赤字：設備、運用又は体制の相違（設計方針の相違）
 青字：記載箇所又は記載内容の相違（記載方針の相違）
 緑字：記載表現、設備名称の相違（実質的な相違なし）

第48条 最終ヒートシンクへ熱を輸送するための設備

泊発電所3号炉 SA基準適合性 比較表

図 48-4-2 格納容器内自然対流冷却

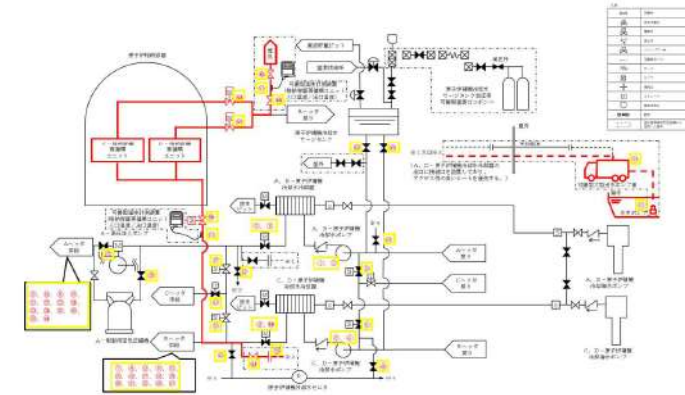
⑤	可搬型大型送水ポンプ車	停止→起動	屋外	スイッチ操作	—
⑥	C、D-C/V再循環ユニット補機冷却水入口C/V外側隔離弁	全閉→全開	中央制御室	操作器操作	交流電源
⑥	C-C/V再循環ユニット補機冷却水出口C/V外側隔離弁	全閉→全開	中央制御室	操作器操作	交流電源
⑥	D-C/V再循環ユニット補機冷却水出口C/V外側隔離弁	全閉→全開	中央制御室	操作器操作	交流電源
⑥	D-原子炉補機冷却水冷却器出口海水供給ライン止め弁 (SA対策)	全閉→全開	両刃補機機 T.P.2.3a	手動操作	—
⑥	D-原子炉補機冷却水冷却器補機冷却水出口弁	全開→閉ロック	中央制御室	操作器操作	交流電源
⑥	C、D-格納容器再循環ユニット補機冷却水排水ライン止め弁 (SA対策)	全閉→全開	両刃補機機 T.P.17.8a	手動操作	—
⑥	C、D-格納容器再循環ユニット補機冷却水排水ライン絞り弁 (SA対策)	全閉→調整開	両刃補機機 T.P.17.8a	手動操作	—

図48-4-3 代替補機冷却

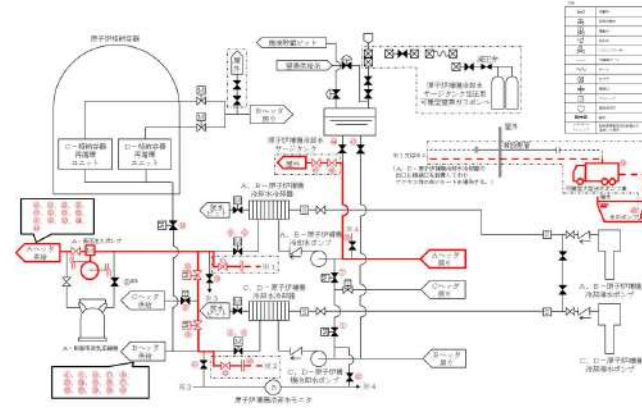
⑤ D-原子炉補機冷却水冷却器出口海水供給ライン止め弁 (SA対策)	全閉→全開	両刃補機機 I, B, 2, 3m	手動操作
------------------------------------	-------	----------------------	------

図4.3-4 冷却コイルの除熱量と熱容量の関係

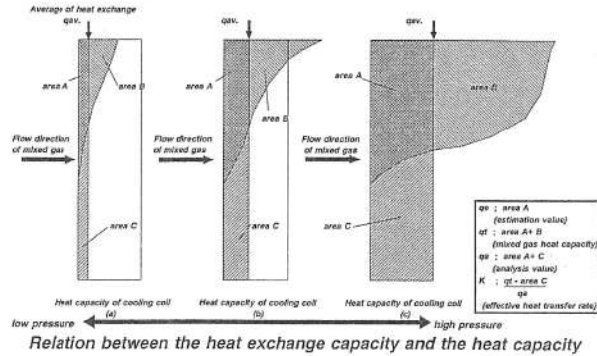
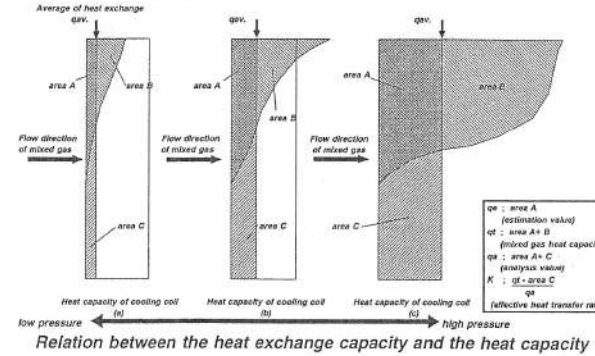
冷却コイル性能試験では、冷却コイル下部での閉塞により、冷却コイル高さ方向での流速分布が発生したが、冷却コイルのトータル除熱量（ qt =領域A+領域B）は、平均流速で評価した場合（閉塞が無い状態でコイル内を平均流速で流れた場合の）の除熱量（ qa =領域A+領域C）とよく一致する結果となった（ $qt \approx qa$ ）。これは、流入する混合ガスの保有熱量に対して、冷却コイルの熱容量に余裕があったために、冷却コイル下部での除熱量低下分（領域C）が、冷却コイル上部（領域B）で補完される結果となったためであると考えられる（図4.3-4（a）の状態）。

これに対して、冷却コイル性能試験よりも高温高圧の条件を想定した場合（図4.3-4（c）の状態）には、流入する混合ガスの保有熱量が増加するために、冷却コイルの熱容量の余裕が減少し、ある温度圧力以上になると冷却コイル上部での除熱が頭打ちになり（領域Bが寄与しない。領域B=0）、冷却コイル下部での除熱量の低下分（領域C）の補完ができなくなる可能性がある（ qt -領域C（領域B）=領域A）ことが考えられる。

有効伝熱率の評価においては、この条件で最も保守的と考えられる図4.3-4の（c）の状態を考慮している。具体的には、有効伝熱率（K）は、下式で示される。

図1-6 格納容器再循環ユニット配置概要図（原子炉格納容器断面図）

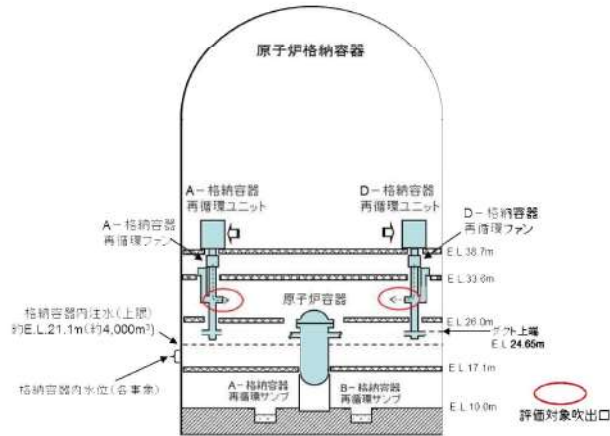
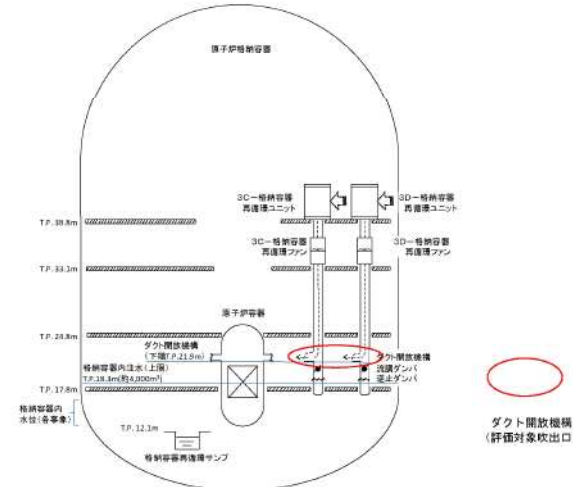
大阪発電所3/4号炉	泊発電所3号炉	相違理由
<p>(5) 実機配置</p> <p>大阪3、4号機では、重大事故時の自然対流路として、EL. 38.7mに設置の2台（A、D）の再循環ユニットの下部ダクトに設置される吹き出し口のうち、中間フロア（EL. 26m のフロアに設置）を評価対象としている（図1-5参照）。なお、大阪3、4号機には、ダクト開放機構は設置されていない。</p> <p><中間出口のみで評価する妥当性>再循環ダクトには各フロアに対して3箇所の吹き出し口がある。このうち、最下層のフロアに設置する吹き出し口については再循環ユニットからの高さがあり最もドラフト効果が期待できるとともに、現状の有効性評価のシナリオで水没することはないが、評価では期待していない。</p> <p>また、最上部の吹き出し口からの流れについては、立ち上がっているダクト形状から評価上は加味せず、中間部の吹き出し口への流れのみとすることにより自然対流量を保守的に見積もり、除熱量に対しても保守的な評価としている。</p> <p>なお、格納容器再循環ユニットで冷却された格納容器内ガスは再循環ユニット内で密度が高くなりダクト内を下降していくことでドラフト力が発生するものであるが、自然対流が形成する過程で最上部の吹き出し口から流れが全て抜けてしまうことはなく、ドラフト力の発生を阻害するものではない（最上部と中間部の吹き出し口のダクトからの分岐高さは同じ高さである）。</p>	<p>(7) 実機配置</p> <p>泊3号炉では、重大事故時の自然対流路を確保するためにメルティングヒューズで開放するダクト開放機構をT.P. 38.8m 設置の2台（C、D）の再循環ユニットの下部ダクトに設置しており、この開放機構（T.P. 17.8m フロアに設置）を評価対象としている。</p> <div data-bbox="1164 798 1836 1149" data-label="Diagram"> </div>	<p>設計の相違</p> <ul style="list-style-type: none"> ・PCCV である大阪3/4号炉はCV内再循環外のメルティング、CV内構造が、鋼製CVの泊3号炉と異なり、最大のCV内注水を実施した場合でも、再循環ダクトの末端が水没せず、再循環出口が開放した状態を維持できるため、ダクト開放機構を設置していない。 ・格納容器への注水状態においても、有効に機能するダクト開放部を評価対象とすることに相違はない。
